Title - Sujet Revitalisation du havre Grosse-Ile	
Solicitation No. - N° de l'invitation F3731-190013/A	Amendment No. - N° modif. 001
Client Reference No. - N° de référence du client F3731-190013	Date 2020-08-31
GETS Reference No. - N° de référence de SEAG PW-\$QCM-041-17972	
File No. - N° de dossier QCM-0-43076 (041)	CCC No./N° CCC - FMS No./N° VME
Solicitation Closes - L'invitation prend fin at - à 02:00 PM on - le 2020-09-17	Time Zone Fuseau horaire Heure Avancée de l'Est HAE
F.O.B. - F.A.B. Plant-Usine: <input type="checkbox"/> Destination: <input checked="" type="checkbox"/> Other-Autre: <input type="checkbox"/>	
Address Enquiries to: - Adresser toutes questions à: Beauchesne, Sonia	Buyer Id - Id de l'acheteur qcm041
Telephone No. - N° de téléphone (418) 576-9803 ()	FAX No. - N° de FAX (418) 648-2209
Destination - of Goods, Services, and Construction: Destination - des biens, services et construction:

Amendment 001

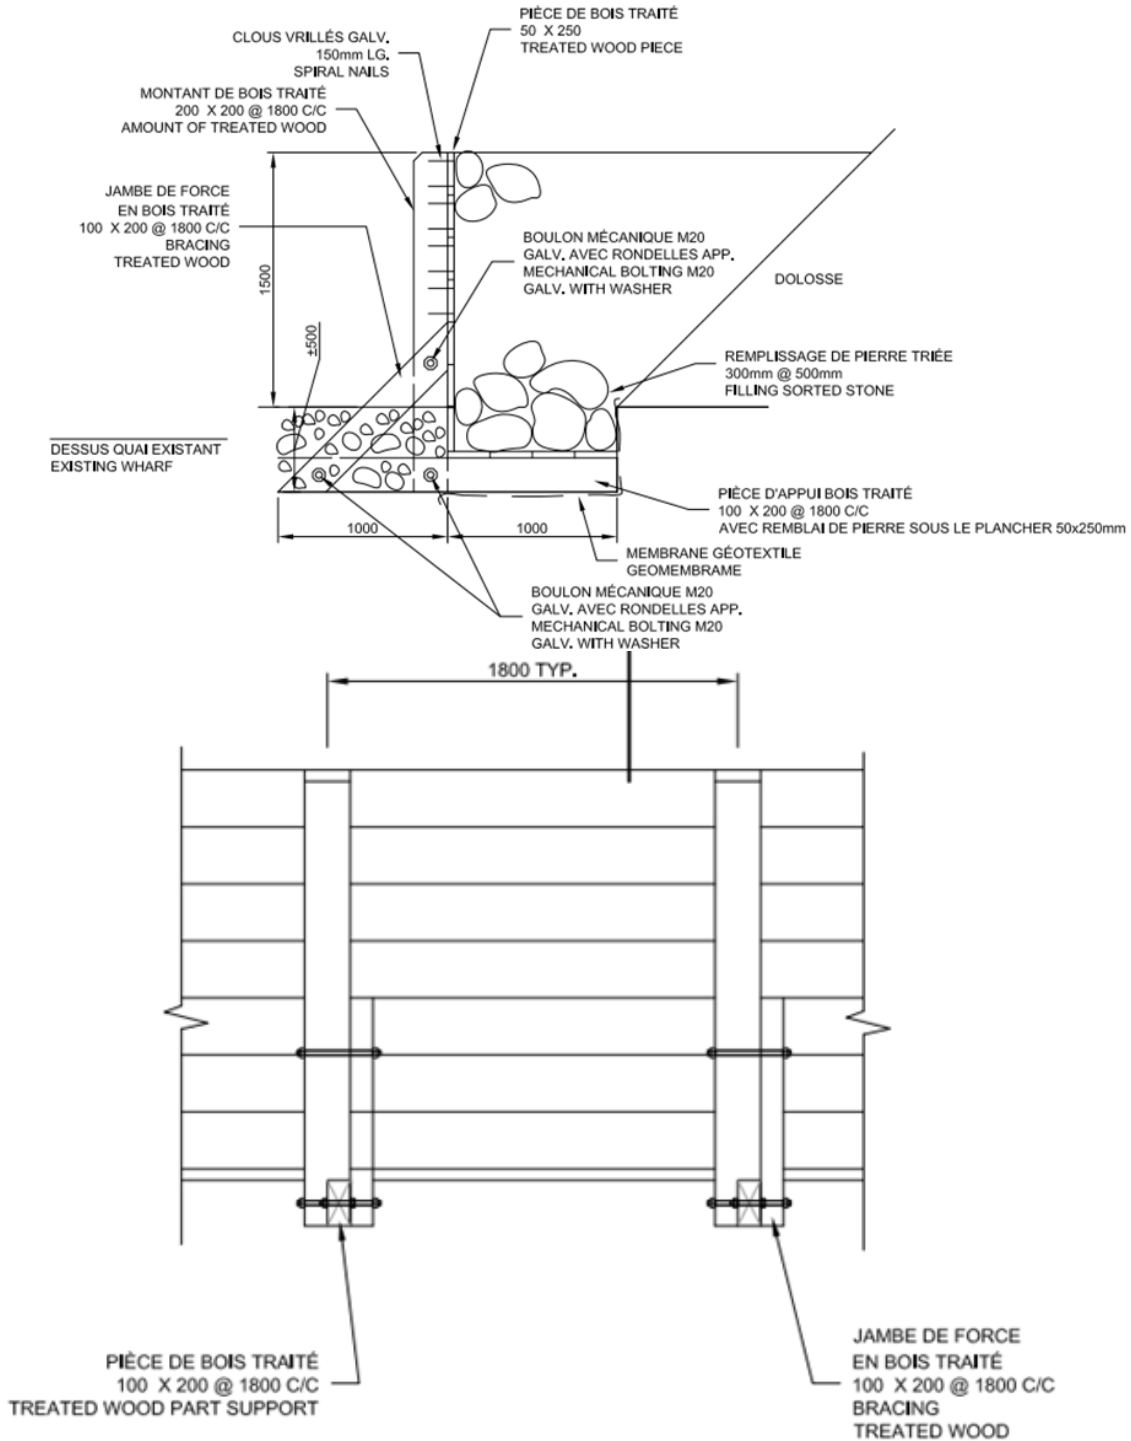
- Q6.** Is it possible to have details of the wooden protective wall? (dimension of pieces of wood / bolts / etc...). There is no detail on drawings?
A6. Please find on next page:
